## Rapport de l'Inspection des installations classées

Visite d'inspection du 19/09/2023

#### **SEVIA**

Références : 2023-Is094T5

Extrait du plan projeté A0 de l'installation (dossier de demande d'autorisation)

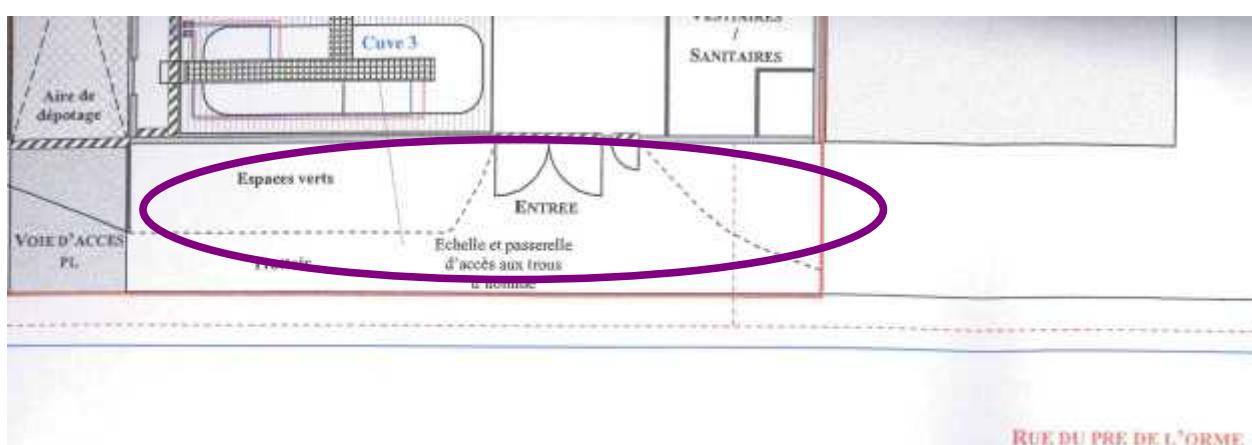
L'Inspection constate que l'accès au site (côté rue du Pré de l'Orme) est encombré par des véhicules de la société voisine qui stationnent en permanence dans le périmètre ICPE du site (sur la zone trottoir/espaces verts devant la porte d'entrée), et bloquent par conséquent l'entrée du site aux services de secours.

Emplacement des voitures, bloquant l'accès au SDIS

Un autre accès par les services de secours est possible à l'arrière du bâtiment, cependant le poteau incendie public est implanté rue de l'orme en face du site. De plus, le dossier d'autorisation (DDAE) de 2011 précise que la face du bâtiment côté rue Pré de l'Orme est équipée d'une voie échelle. Le SDIS dans son avis du 09/11/2011 le précise.

Rendre accessible l'installation aux services de secours (côté rue du Pré de l'Orme)

Extrait du plan présenté dans le dossier IED (2019)

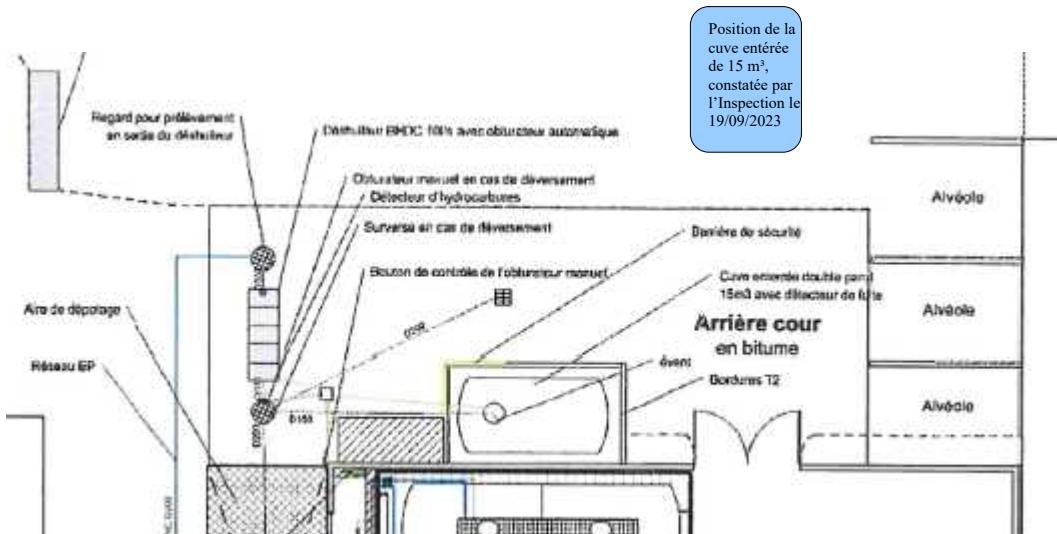
L'Inspection constate que volume de la cuve enterré mentionné dans le dossier IED et l'arrêté préfectoral du site est discordant (15 m<sup>3</sup> pour le dossier IED et 30 m<sup>3</sup> pour l'arrêté).

Le plan issu du dossier de réexamen IED (2019) ci-dessous situe cette cuve en arrière cour accolée au bâtiment, or l'exploitant précise que finalement la cuve a été implantée dans la zone espace vert.

L'Inspection demande à l'exploitant si le niveau de la cuve est contrôlé. L'exploitant n'est pas en mesure de répondre à ces questions et n'a pas pu ouvrir le tampon d'accès à la cuve.

Concernant l' obturateur noté « manuel », celui-ci est implanté à l'entrée du débourbeur, comme mentionné sur le plan ci-dessus. Le bouton de contrôle de l'obturateur manuel est positionné sur le mur côté extérieur du bâtiment.

L'Inspection s'interroge sur le terme utilisé dans la procédure interne de dépotage : qu 'avant toute manipulation des vannes il est impératif de mettre le site sur rétention en manipulant l'obturateur automatique (dégonflage/gonflage) », et la présence de deux obturateurs.

1 - Mettre à disposition de l'Inspection le plan de récolement des installations en précisant le volume de la cuve enterré. Ce volume doit être conforme à l'article 8.1.3.2 de l'arrêté préfectoral de

2 - Mettre à disposition de l'Inspection une consigne de maintenance/contrôle de la cuve enterrée et le rapport interne du contrôle effectué sur cette cuve.

3 - Mettre à disposition de l'Inspection un plan explicatif du fonctionnement de l'obturateur manuel situé en amont du débourbeur et de l'obturateur automatique situé en aval du débourbeur.

Extrait du plan présenté dans le dossier IED (2019)

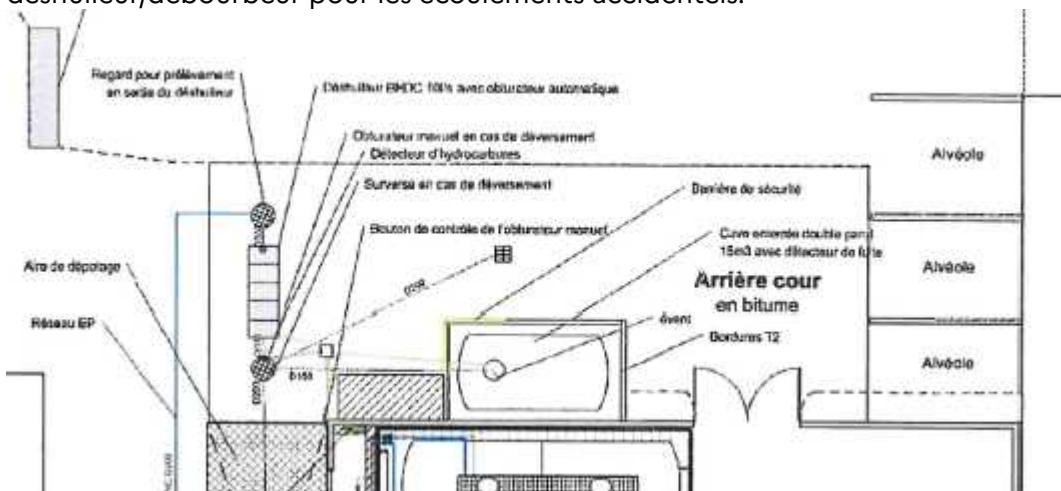
Le plan ci-dessous indique la présence d'un obturateur automatique en sortie du deshuileur/débourbeur, différent de l'obturateur (manuel indiqué sur le plan) en entrée du deshuileur/débourbeur pour les écoulements accidentels.
